znak sprawy FS.ZPN.251.4. 944 .2023

Dot. Postępowania o udzielenie zamówienia publicznego na wykonanie robót budowlanych dot. „Montaż klimatyzacji w nieruchomościach FSUSR w Opolu i Ostrowie Wielkopolskim” (w podziale na 2 części) – w trybie podstawowym bez negocjacji.

Zamawiający udziela odpowiedzi na następujące pytania:

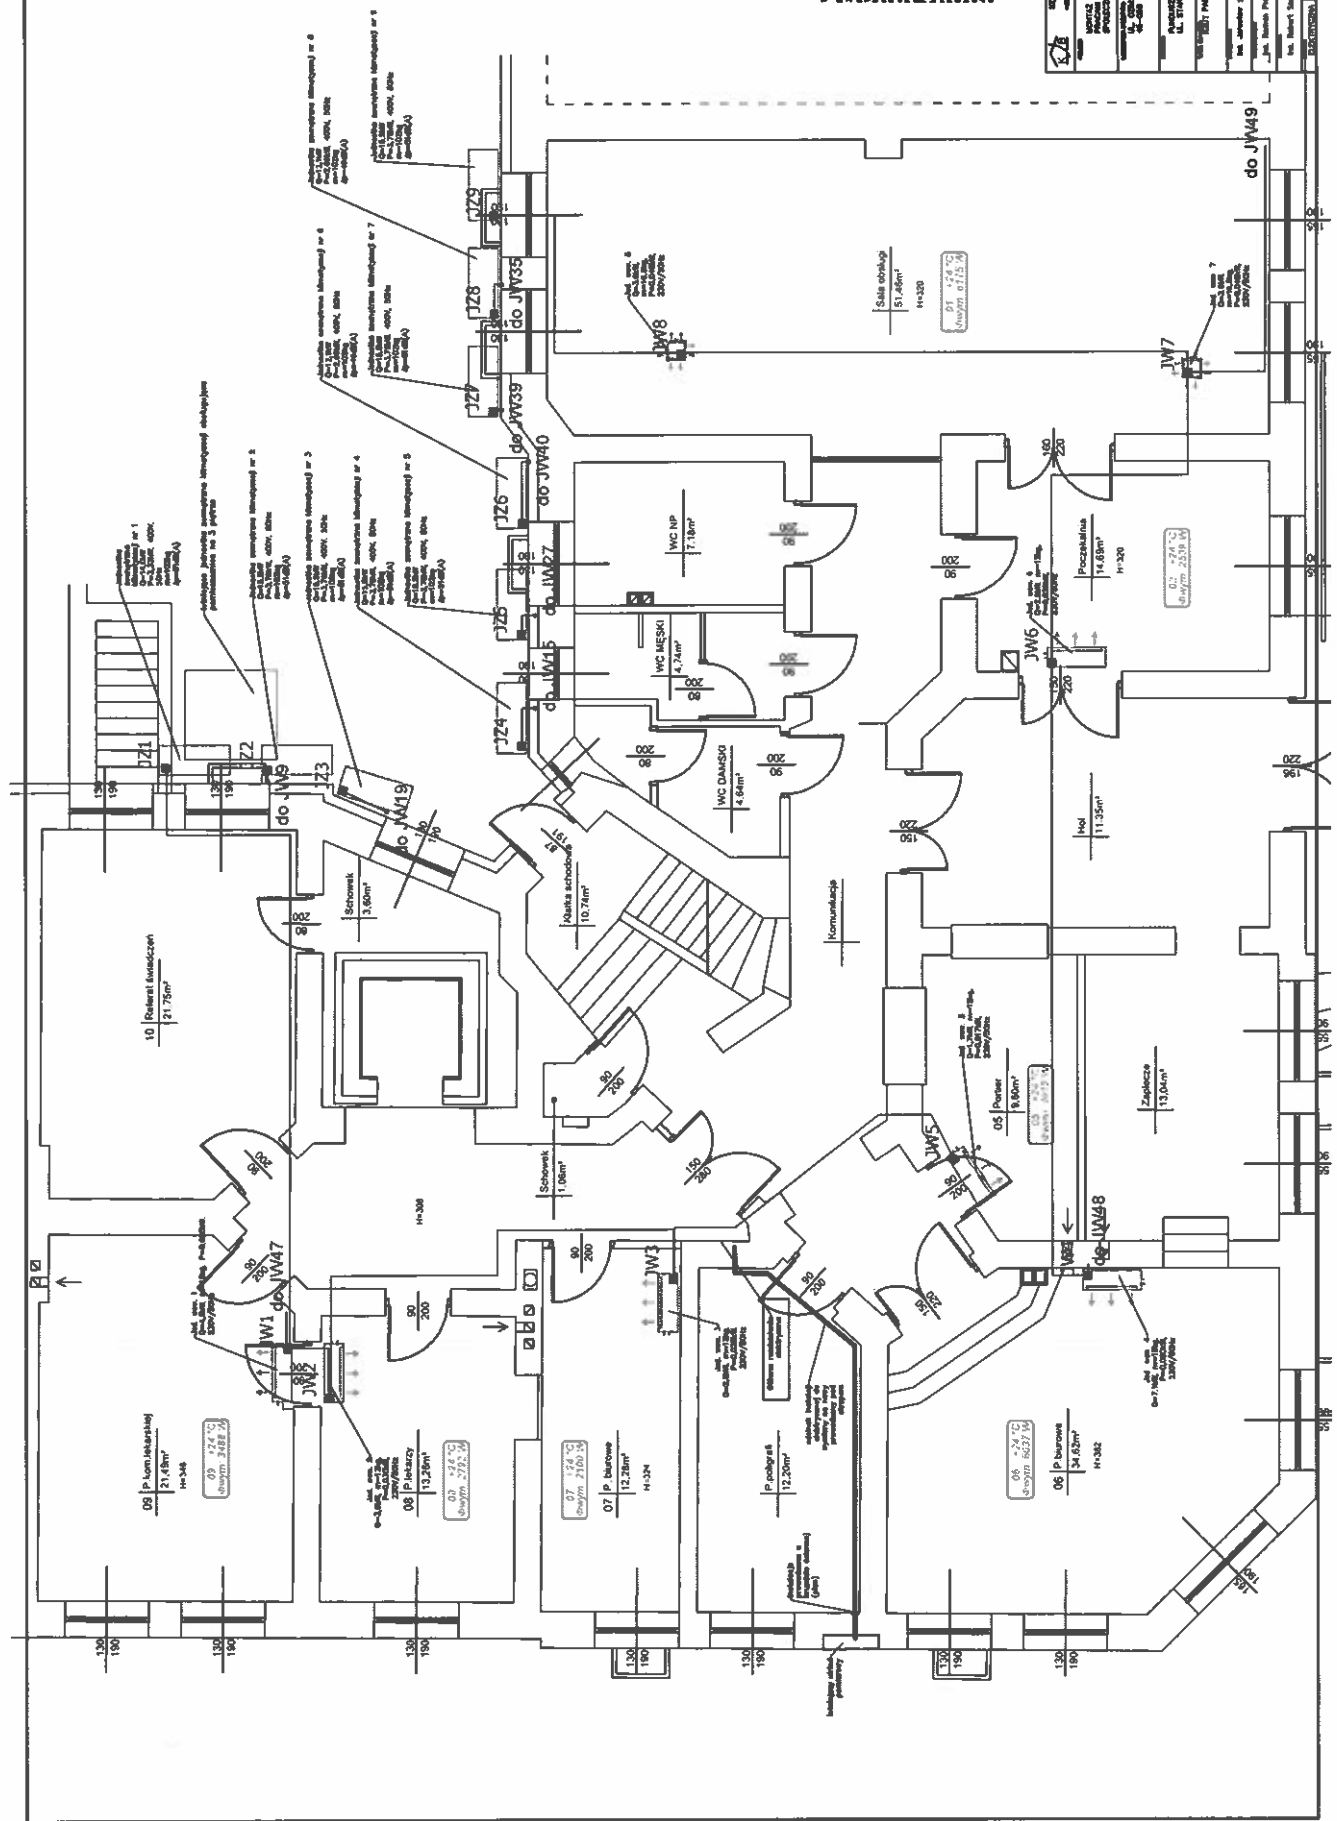
- 2) Załączony do przetargu przedmiar zawiera montaż przewodu o przekroju 5x240. Proszę o wskazanie trasy montażu tego przewodu.

Odpowiedź: W załączeniu rysunek ze wskazaną trasą montażu przewodu.
